Mission régionale d'autorité environnementale

**Avis délibéré sur le projet  
de centrale photovoltaïque au sol  
de Saint-Aignan-de-Grandlieu (44)**

N°MRAe PDL-2023-7429

Figure 3: plan d'implantation du projet (source : étude d'impact page 220)

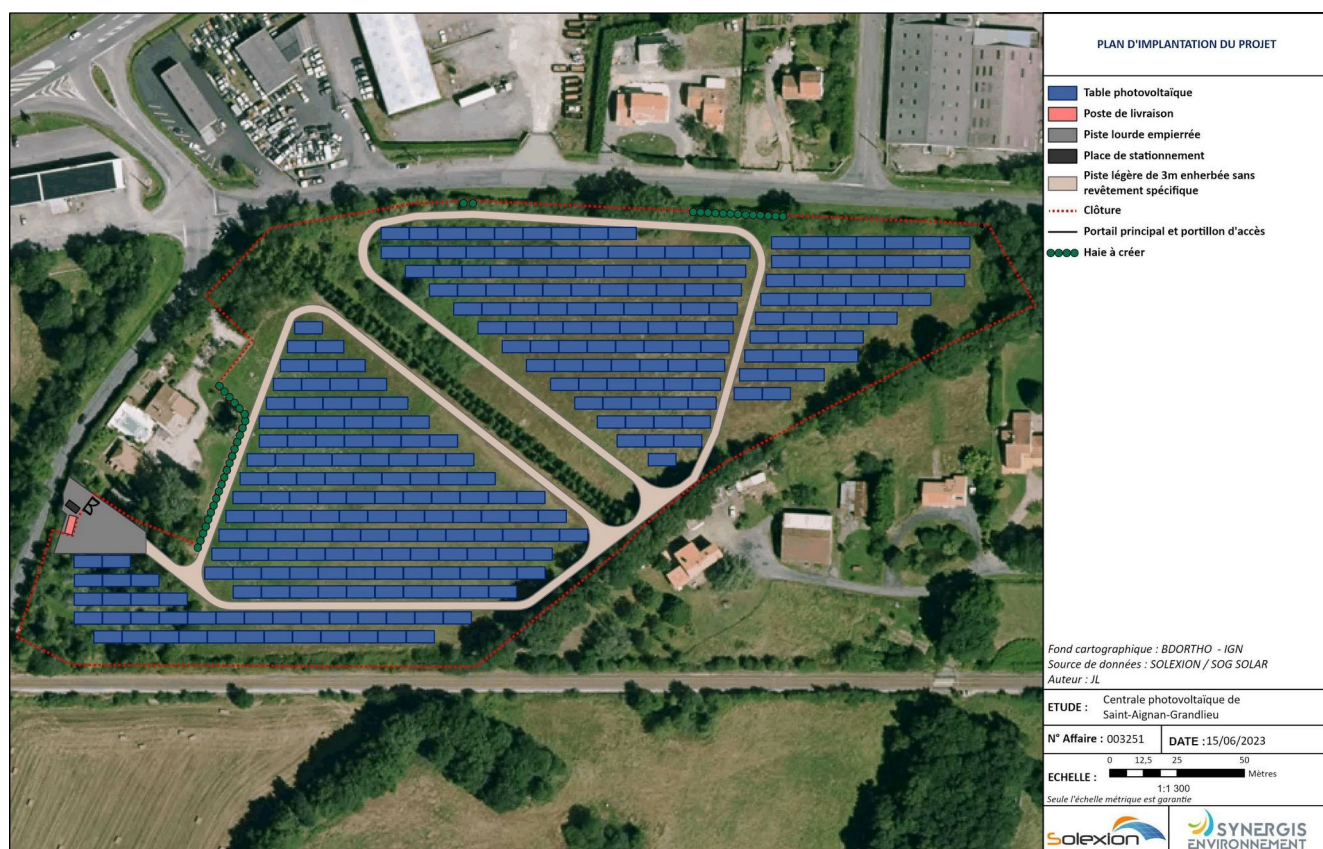
La cartographie des enjeux pour les chauves-souris (étude d'impact page 135) identifie un enjeu fort au droit de la haie multi-strate située au centre du site d'implantation du parc photovoltaïque et constituée d'un double alignement de peupliers avec strate arbustive. Pourtant, ces peupliers seront arrachés en deux temps (en année N et N+5) pour replanter une saussaie marécageuse (haie arbustive). Cette mesure est utile pour la compensation des atteintes aux zones humides et la replantation permet de limiter les incidences sur les amphibiens, les reptiles, les oiseaux, etc. Pour les chauves-souris, toutefois, la démonstration du caractère suffisant de la replantation n'est pas établie. Il est possible en effet de s'interroger pour savoir si le caractère arbustif de la haie qui sera plantée compensera ou non la haie multi-strates de grande hauteur existante.

L'analyse des incidences Natura 2000 n'est pas correcte, particulièrement concernant les chauves-souris, puisqu'elle considère que le projet n'impacte que des milieux ouverts. Or 145 m d'une haie multi-strates favorables aux chauves-souris sera arrachée et remplacée par une simple haie arbustive. De plus, l'analyse n'est pas conclusive.

**La MRAe recommande de compléter la démonstration du caractère suffisant de la replantation de haie pour les chauves-souris. À défaut, la replantation doit comprendre des arbres de grand développement et prévoir un délai supérieur à 5 ans entre l'arrachage du second alignement de peupliers et la replantation de la haie à l'emplacement du premier alignement. Ces éléments devront aussi être pris en compte dans l'analyse des incidences Natura 2000, qui sera complétée par une conclusion formelle.**
